Gruppe „Grüne/Linke“ im Gemeinderat Seevetal

wir bitten darum, einen Tagesordnungspunkt zum Bebauungsplan Meckelfeld 42 „Rönneburger Straße / Am Blöcken“ auf die Tagesordnung der nächsten Sitzung des Ausschusses für Planung, Umwelt- und Klimaschutz zu setzen. Der Tagesordnungspunkt soll zum Inhalt haben: „Ergebnisse der frühzeitigen Beteiligung und Festlegungen für das weitere Verfahren“.

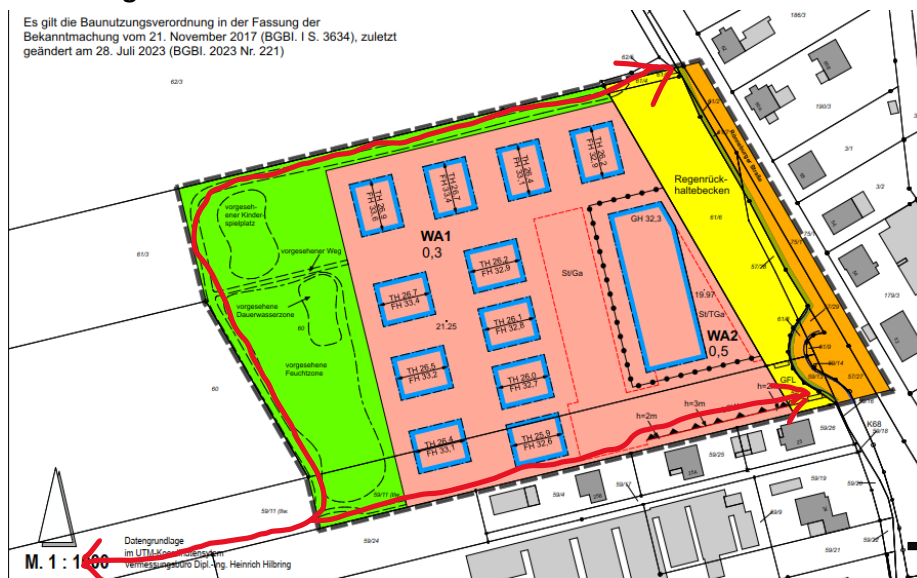
- 1. In der Straße Am Blöcken wird ein Fußweg vom Baugebiet zur Rönneburger Straße in einer Breite von mindestens 2,50 m angelegt.**

Entlang der Straße Am Blöcken gibt es keinen Fußweg. Es ist unzumutbar und gefährlich, Fußgänger auf der Fahrbahn laufen zu lassen. Der Fußweg entlang der Rönneburger Straße und die Bushaltestelle „Am Blöcken“ müssen auf einem sicheren Weg erreichbar sein. Der ca. 1 m breite Grünstreifen im Bild ist als Gehweg unzumutbar. Im Norden des neuen Baugebiets soll es zwar in einer Grünfläche einen Fußweg zur Rönneburger Straße geben, er ist aber nur für Wege Richtung Hamburg interessant.
